H24-B14-1深度43.19~43.62m 走向・傾斜 (No.157-追3) を変更、それに伴い条線方向 (No.157-追4) を変更

第833回審査会合

敦賀発電所2号炉 敷地の地形、地質・地質構造について

10. D-29~D-47破砕帯
性状一覧表(1/10)

第7.4.4.423図(1) 破砕部性状一覧(H24-B14-1)

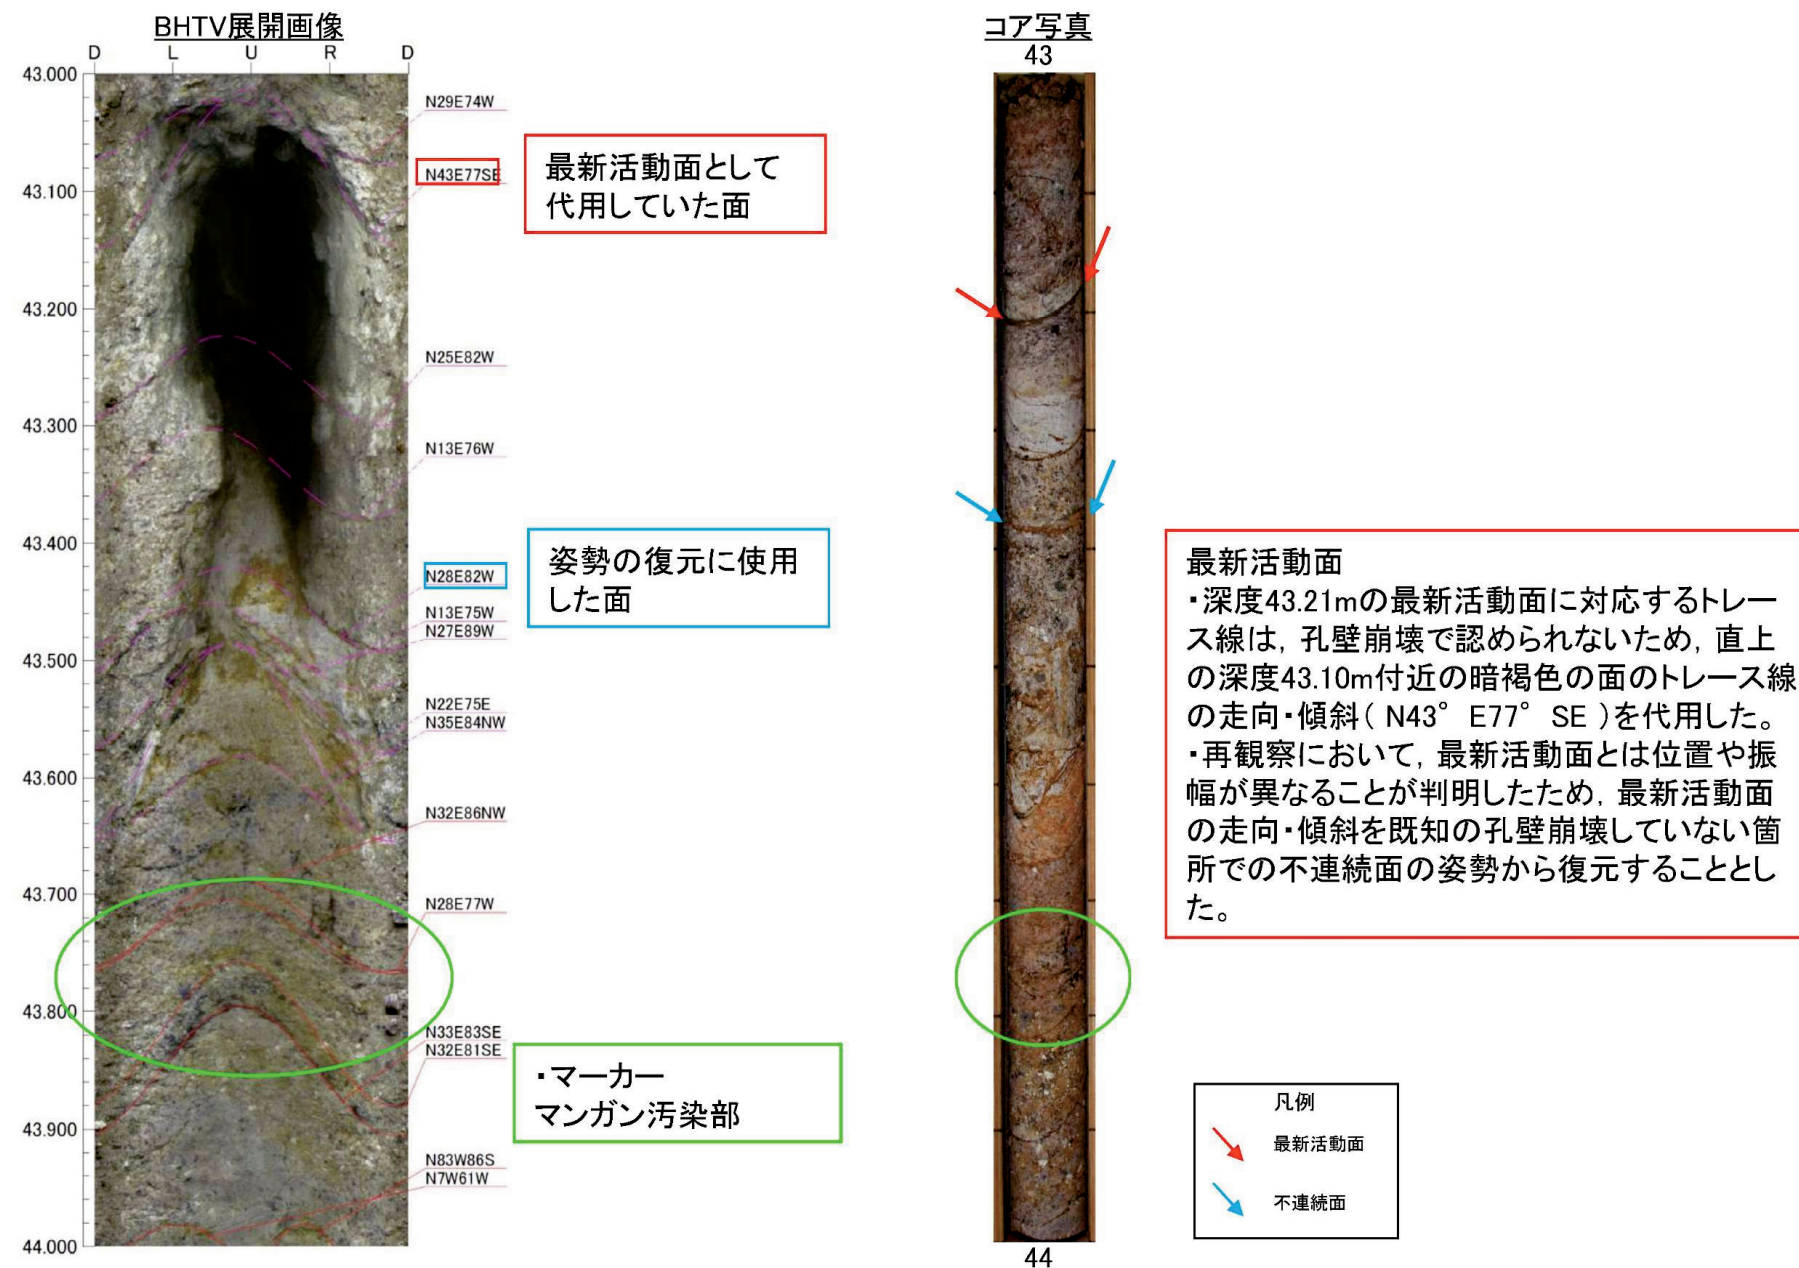
H24-B14-1深度43.19~43.62m 走向・傾斜 (No.157-追3) を変更

- 当該破碎部は孔壁崩壊によりBHTV画像で走向・傾斜を取得できないことから、近傍の不連続面の走向・傾斜を代用していた。最新活動面と当該不連続面が類似ではないため、既知の箇所から姿勢の復元を行った結果のN37E84Wに変更した。

N37E84W

No.157-追4

ボアホールカメラ展開画像との対比結果 (H24-B14-1孔 深度43.19~43.62m)

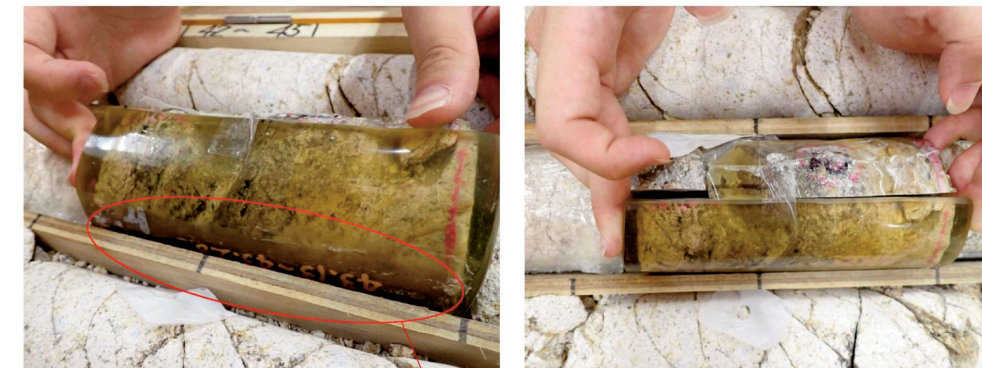
- H24-B14-1孔 深度43.19~43.62mの破碎部の最新活動面の走向・傾斜はN43° E77° SEで代用したが、最新活動面と異なる位置の走向・傾斜であることが明らかになったため、走向・傾斜が既知の近傍の不連続面の姿勢から最新活動面の走向・傾斜の復元を行った。

- 当該破碎部は孔壁崩壊によりBHTV画像で走向・傾斜を取得できないことから、近傍の不連続面の走向・傾斜を代用していた。最新活動面と当該不連続面が類似ではないため、既知の箇所から姿勢の復元を行った結果のN37E84Wに変更した。
